# VINDMØLLER T15

De indkomne bemærkninger til debatoplæg for  
vindmøller ved Krusbjergvej, Sunds  
Nr. 1 - 21

# BILLAG 2

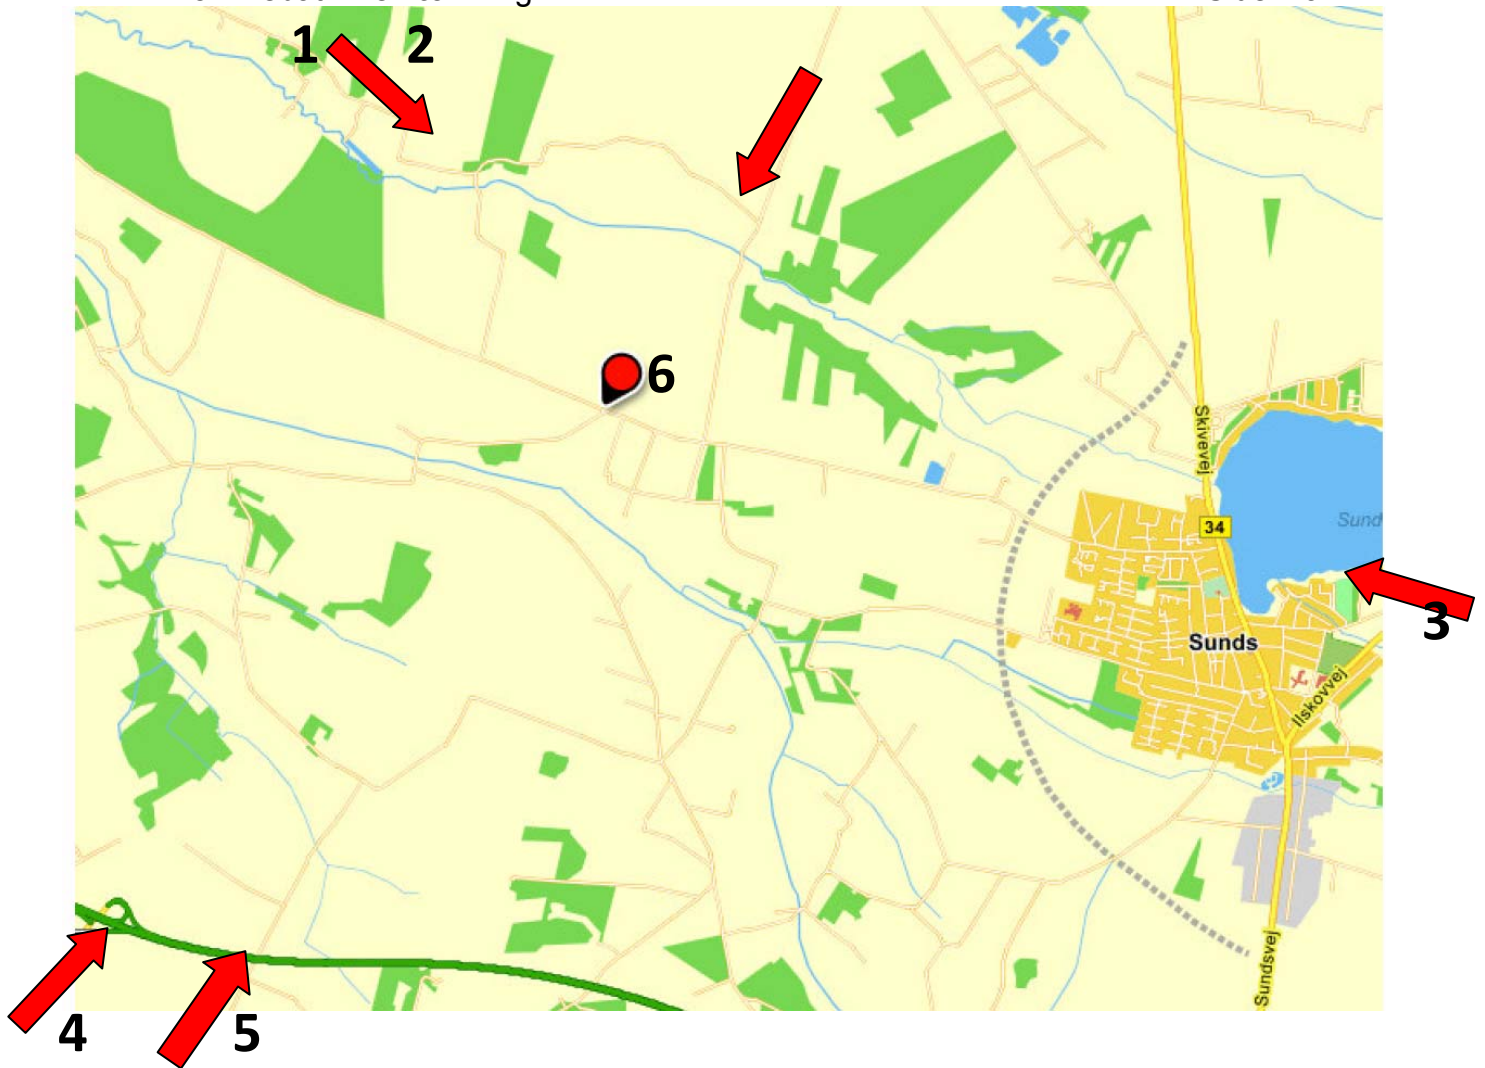
- 2) at der laves visualiseringer fra punkterne, som er indtegnet på vedhæftede kort. Punkt 2, 4 og 5 er indsat, da der fra disse punkter vil være et samspil mellem de planlagte møller og møllerne i Remme-området. Det skal her bemærkes, at der står i "Vejledning om planlægning for og landzonetilladelse til opstilling af vindmøller" at: "men der bør kun gives mulighed for opstilling af nye vindmøller nærmere end 28 gange totalhøjden fra eksisterende eller planlagte vindmøller, hvis den landskabelige påvirkning af anlæggene under ét anses for *ubetænkelig*. Afstanden kan således fraviges, hvis kommunen i forbindelse med en konkret vurdering (VVM) kan godtgøre, at samspillet mellem vindmøllegrupperne fremtræder harmonisk i landskabet, *og at det samtidig opfattes som adskilte anlæg*." Punkt 3 er fra et rekreativt område på Ovstrup Hede og punkt 4 er fra det offentlige område foran restaurant "Søgaarden".
